rijkswaterstaat

notitie

aan: ir. Zijderveld, Hoofddirectie Afd. Waterkeringen en landinrichting (AL)
van: ir. Agema met medewerking van ir. H. Speekenbrink (District Kust en Zee -
Directie W & W).
datum: 31 januari 1978
onderwerp: Plan "Nieuwduinen" van de Stevin Groep N.V.
Met 1 bijlage.

nr. WWKZ-78.g204

rijkswaterstaat PLAN STEVIN GROEP N.V. "NIEUWDUINEN" LANDAANWINNING KUST WESTLAND SITUATIE	geïkani	accoord	projectnr
	nota	bijlage 1	
	din A 3	nr

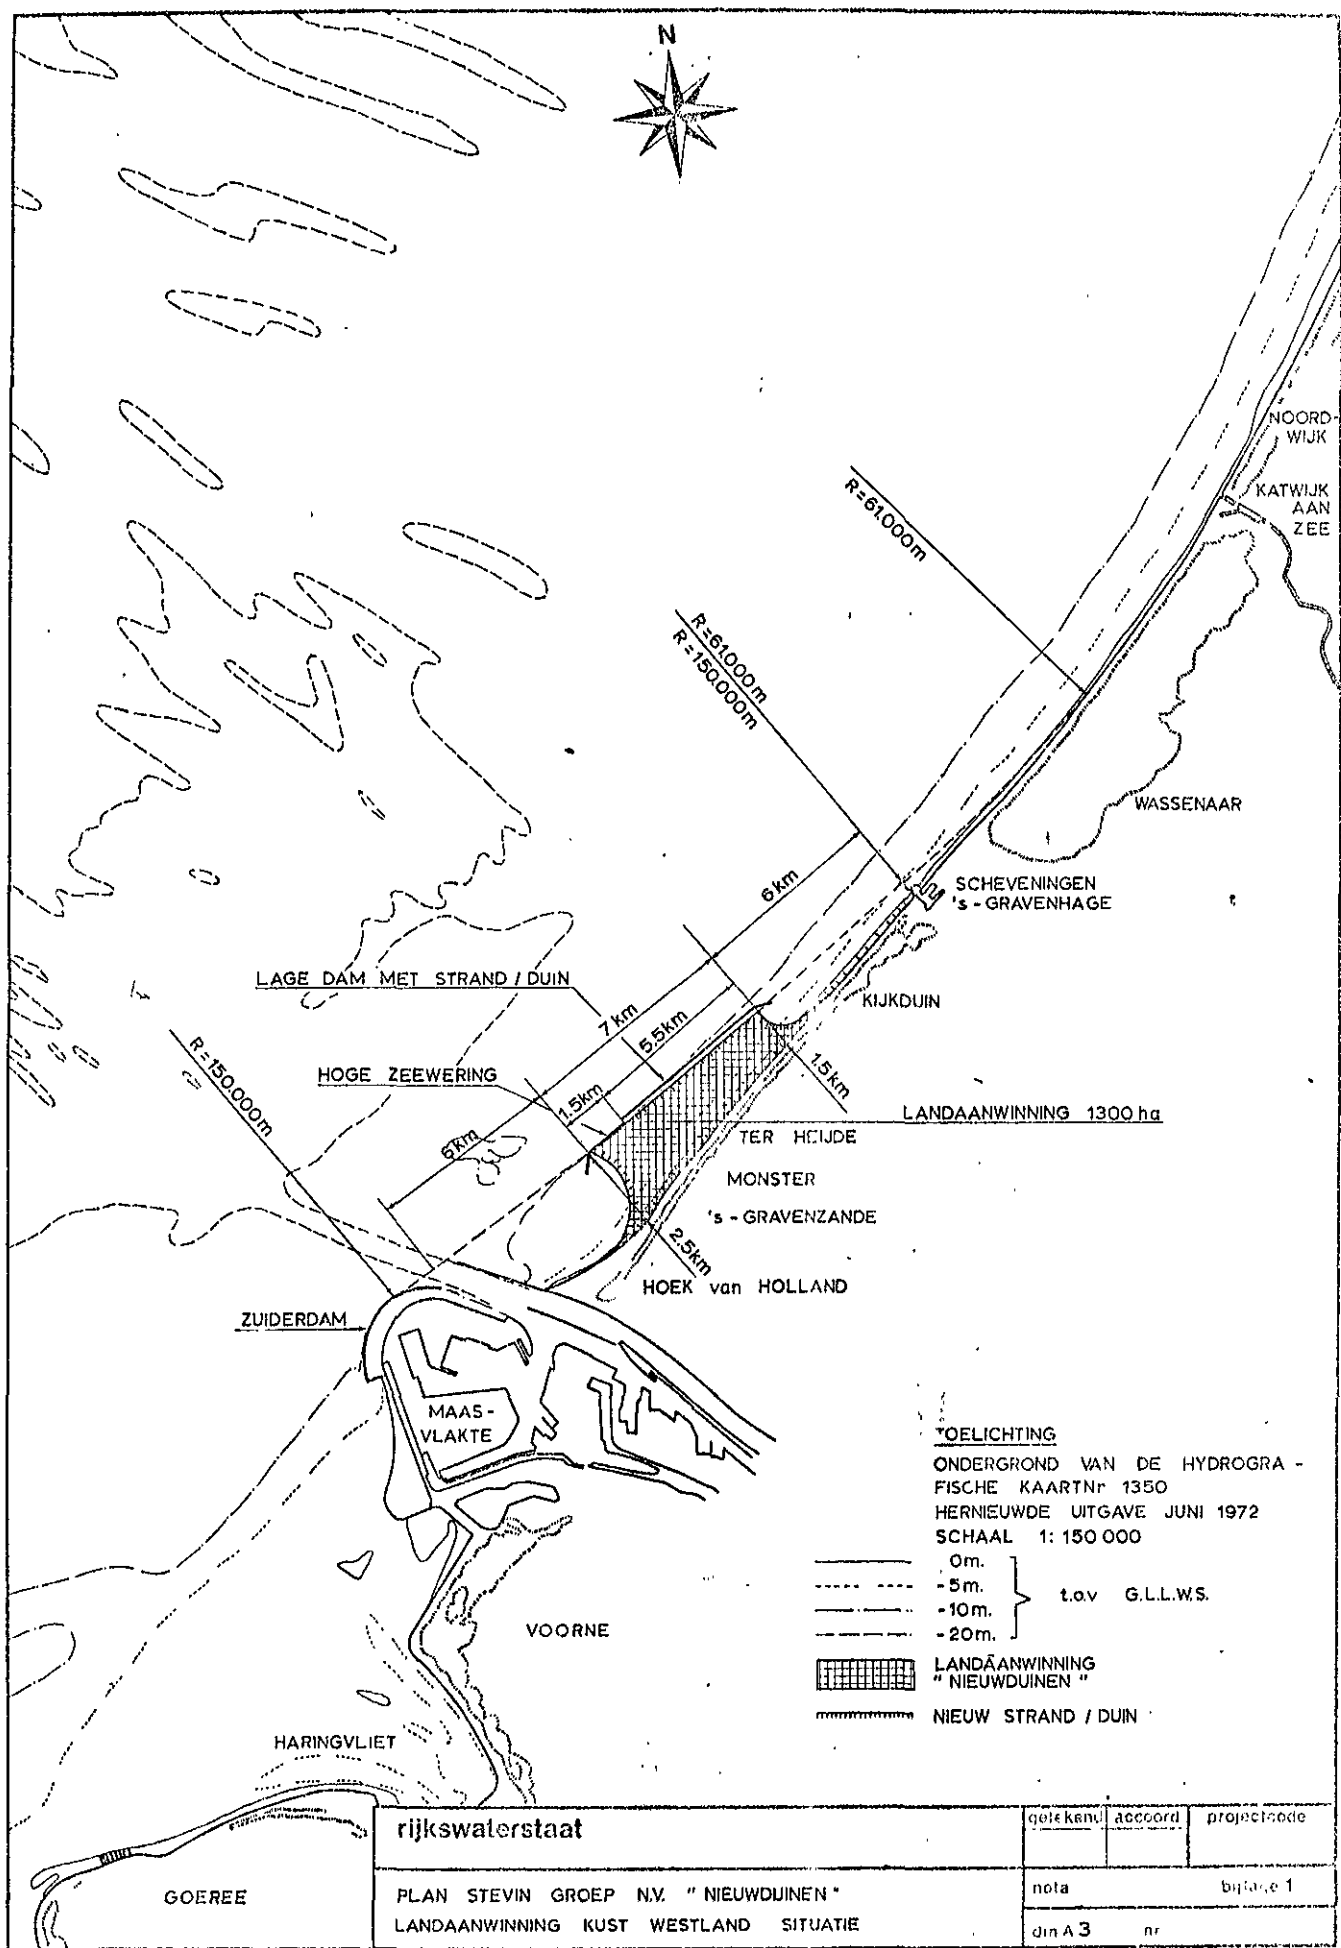
Op de bijlage is op de ondergrond van de hydrografische kaart van de Nederlandse kust het plan weergegeven. Hieruit blijkt dat de westelijke begrenzing ter lengte van 7 km is geprojecteerd op een (nieuwe) "kustboog" rakende aan de Zuiderdam (Maasvlakte), de koppen van dammen van de havenmond Scheveningen en de kust van Zuid-Holland ter hoogte van Noordwijk.

De zuidkust van de westelijke begrenzing bevindt zich op 6 km uit het raakpunt van de "kustboog" met de zuiderdam (Maasvlakte).

Tussen de havenmond van Scheveningen en de Noordpunt van de landaanwinning is de afstand 6 km. Aldus ontstaan een zeewaartse uitbouw van 2,5 km (zuid) tot 1,5 km (noord).

De landaanwinning wordt aan de westzijde beschermd door een harde verdediging aan de zuid- en noordzijde door een zandige kust (boog).

op de kust enigermate afnemen, afhankelijk van de afstand tussen de noordelijke begrenzing van Nieuwduinen en de havenmond van Scheveningen. Uit dat oogpunt zou een (1 à 2 km) noordelijker aansluiting van Nieuwduinen op de kust misschien te prefereren zijn. Op grond van het bovenstaande mag echter verwacht worden dat een veilige afwikkeling van de scheepvaart verzekerd blijft.

Door de meer gestrekte vorm van de baai aan de noordzijde zal de golfaanval groter zijn dan bij de baai ten zuiden van Nieuwduinen. Ook de getijstromen zullen een grotere invloed hebben op de direkte vooroever dan bij de baai aan de zuidzijde. Hoewel het totale effect van golven en stroom t.o.v. de huidige situatie ter plaatse van Kijkduin vermoedelijk enigszins zal afnemen, moet er toch rekening mee worden gehouden, dat mogelijk enige suppletie van zand nodig zal zijn. Een 1 à 2 km noordelijke aansluiting op de kust zou uit dit oogpunt misschien te prefereren zijn.
